Frederikssund Kommune

Hovedgaden i Jægerspris

- Trafiksikkerhedsinspektion

Rabatten kan være blød, især efter nedbør. Bemærk i øvrigt det nedførte autoværn, som er nævnt i et særskilt punkt.

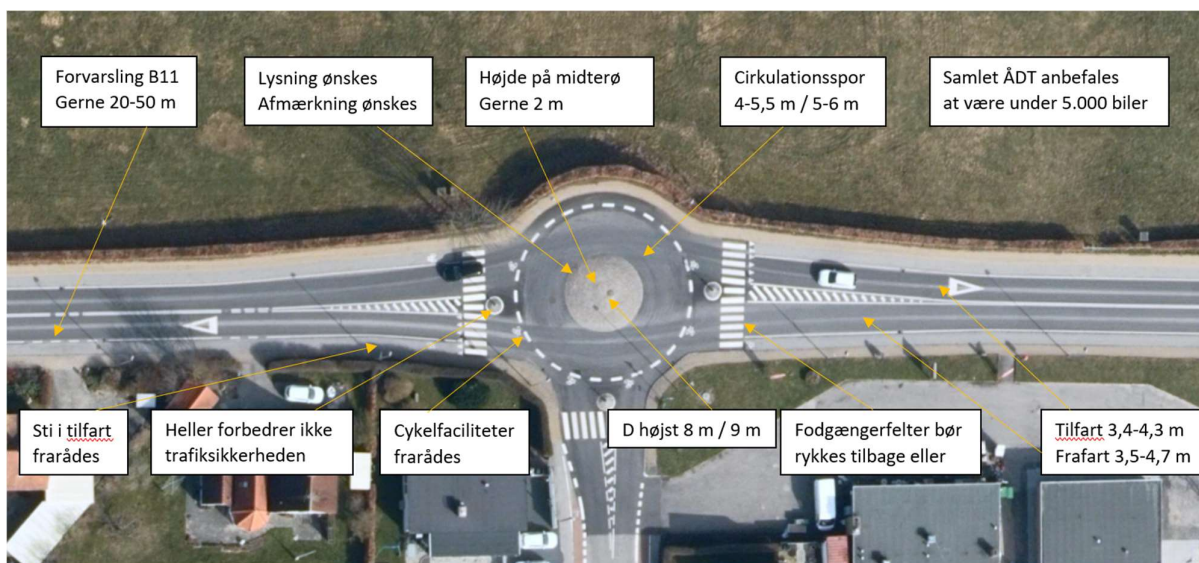
2.3 Problem – Blød rabat

På den vestligste del af strækningen – omtrent mellem det skarpe sving og rundkørslen ved Parkvej – er rabatten blød. Det gør det sværere for bilister at manøvrere, hvis de kommer ud i rabatten. På denne strækning forværres problemet af, at der er faste genstande tæt ved kørebanen.

Revisor foreslår at forstærke rabatten med grus. Det kan også overvejes at udvide asfalten, så der bliver en bredere asfalteret rabat.
